**AVIS RELATIF À LA PROTECTION
CONTRE LES EVENTUELS EFFETS NOCIFS ET NUISANCES
PROVOQUÉS PAR LES RAYONNEMENTS NON IONISANTS
GÉNÉRÉS PAR DES ANTENNES ÉMETTRICES STATIONNAIRES**

Commune : LIEGE - Exploitant : ORANGE

Référence exploitant : 398L1_3 / 30387L1_3 / 40387L1_3 / 50387L1_3

Rapport n° 184 / 2025

Figure 1 : Vue en plan des lieux de séjour et des points de contrôle

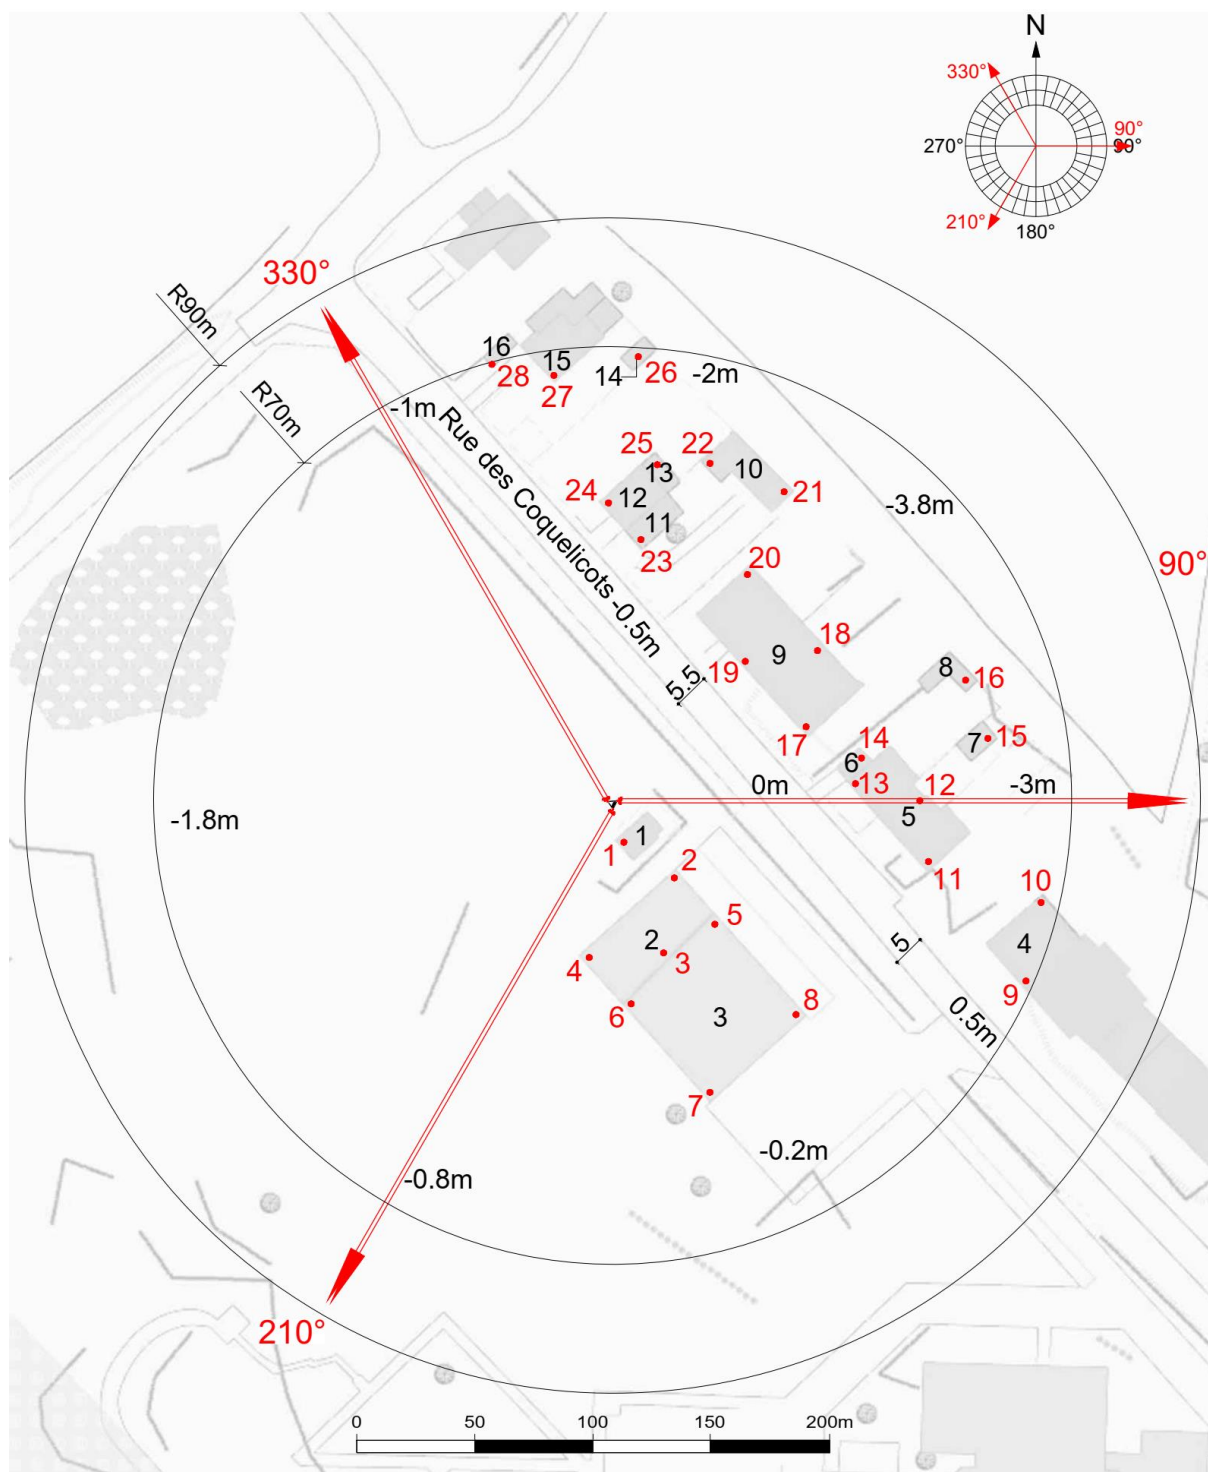
Les fréquences d'émission, la puissance rayonnée par chacune des antennes et leur gain permettent de déterminer le rayon de la zone à analyser. Tout dépassement de la limite par installation est exclu en dehors de cette zone. Le tableau 2 reprend les 35 LS² pour lesquels l'indice d'exposition est le plus élevé. Les différentes colonnes indiquent :

- le numéro du point de contrôle repris sur un des plans de la figure 1;
- le numéro du LS dans lequel se trouve le point de contrôle de la 1^{ère} colonne ;
- l'atténuation d'obstacle prise en compte pour le calcul de l'indice d'exposition dans le LS ;
- le résultat du calcul de l'indice d'exposition.

En ce qui concerne les antennes de l'installation mentionnées dans le tableau 1, la distance maximale à laquelle la limite pourrait être atteinte, à l'extérieur, est égale à 79,4 m. S'il n'y a pas de LS à une distance inférieure, les antennes respectent forcément la limite d'immission.

Dans le cas des LS situés à l'intérieur des bâtiments, une atténuation d'obstacle est prise en compte et il en résulte que la distance maximale à laquelle la limite pourrait être atteinte se réduit à 56,2 m.

Les résultats de l'évaluation décrite au paragraphe 4 indiquent que les antennes émettrices stationnaires de l'installation faisant l'objet du présent avis ne produisent pas, dans un lieu de séjour, un rayonnement électromagnétique maximum supérieur aux limites fixées à l'article 4 du décret.

Figure 2 : Vue en plan des installations d'antennes dans un rayon de 300 mètres autour de l'installation faisant l'objet de la demande d'avis

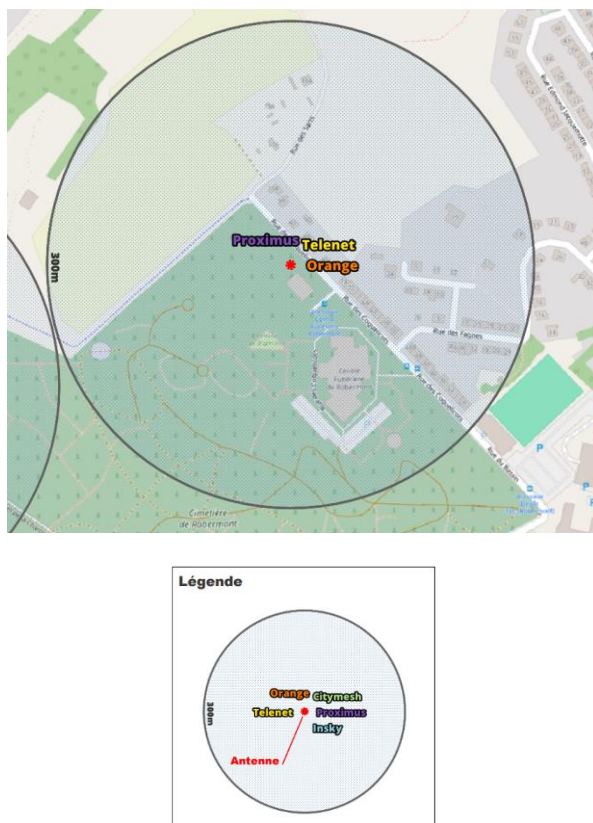
Le plan en projection verticale de la figure 2 indique la localisation des installations d'antennes émettrices stationnaires visées par le décret et situées dans un rayon de 300 mètres autour de l'installation référencée dans le paragraphe 2 et localisée au centre du cercle. Les données de localisation de ces antennes et les avis correspondant sont accessibles via le cadastre en ligne des antennes émettrices stationnaires⁸. Les installations prises en compte dans l'évaluation du respect de la limite cumulative sont les installations d'antennes émettrices déclarées en service par l'exploitant à la date du présent avis, à l'exception de l'installation référencée dans le paragraphe 2 et éventuellement d'autres installations ayant fait l'objet d'une demande d'avis à la même date et qui sont situées à l'intérieur de la zone de 300 mètres de rayon.

- il y a au plus 4 installations d'antennes émettrices stationnaires présentes dans la zone d'évaluation de 300 mètres de rayon représentée dans la figure 2, y inclus l'installation référencée dans le paragraphe 2 : la limite cumulative définie à l'article 4, §2 du décret est nécessairement respectée dans les lieux de séjour à l'intérieur de la zone d'évaluation de 300 mètres de rayon ;

- c) dans tous les autres cas, il a été vérifié que la limite cumulative définie à l'article 4, §2 du décret n'est pas dépassée dans les lieux de séjour sur base du nombre d'installations localisées dans la zone d'évaluation de 300 mètres de rayon représentée dans la figure 2, de leur localisation ainsi que des données inscrites dans la figure 1 et au paragraphe 4 du présent avis et dans les avis attestant le respect de la limite par installation ou de la limite abrogée de 3 V/m relatifs aux autres installations reprises dans la figure 2.

Compte tenu des considérations ci-dessus, il apparaît que l'intensité du rayonnement électromagnétique généré, dans les lieux de séjour situés dans un rayon de 300 mètres autour de l'installation référencée dans le paragraphe 2, par l'ensemble des antennes émettrices stationnaires de l'ensemble des exploitants du même site d'antennes émettrices stationnaires respecte la limite fixée à l'article 4, § 2 du décret.
